## 都議第1842号

## 宇治田原都市計画道路の変更（宇治田原町）

都市計画道路中 3・4・1 号宇治田原中央線ほか 1 路線の変更  
(3・4・1 号は都市計画道路の番号を表す。)

## □ 計 画 図

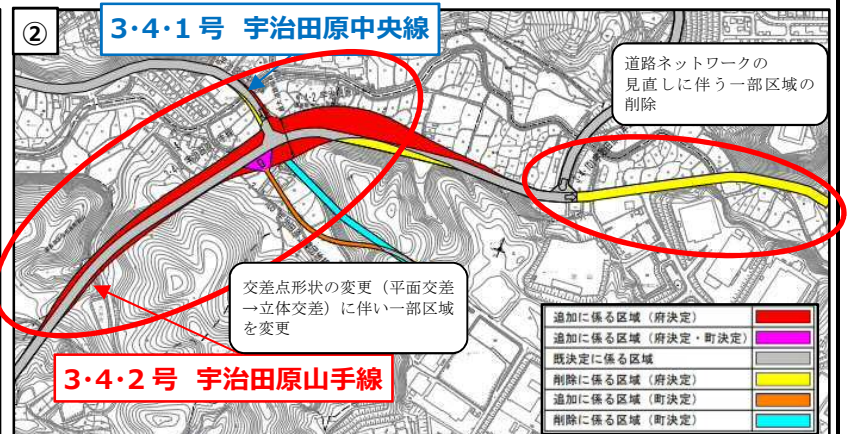
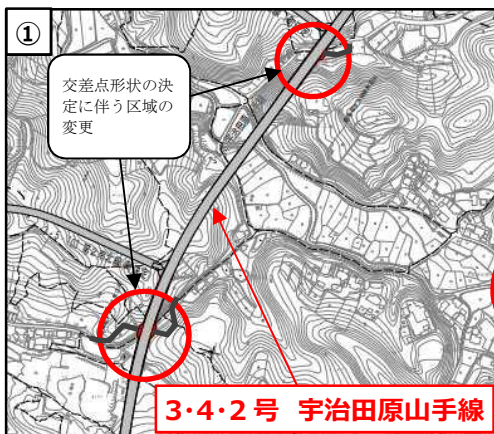
- ・ 3・4・1 号 宇治田原中央線  
一部法線・延長の変更 (L=約 5,080m→約 4,300m)  
平面交差から立体交差へ変更 1 箇所 等
- ・ 3・4・2 号 宇治田原山手線  
一部法線・延長・幅員の変更 (L=約 4,980m→約 5,540m)  
平面交差から立体交差へ変更 1 箇所 等
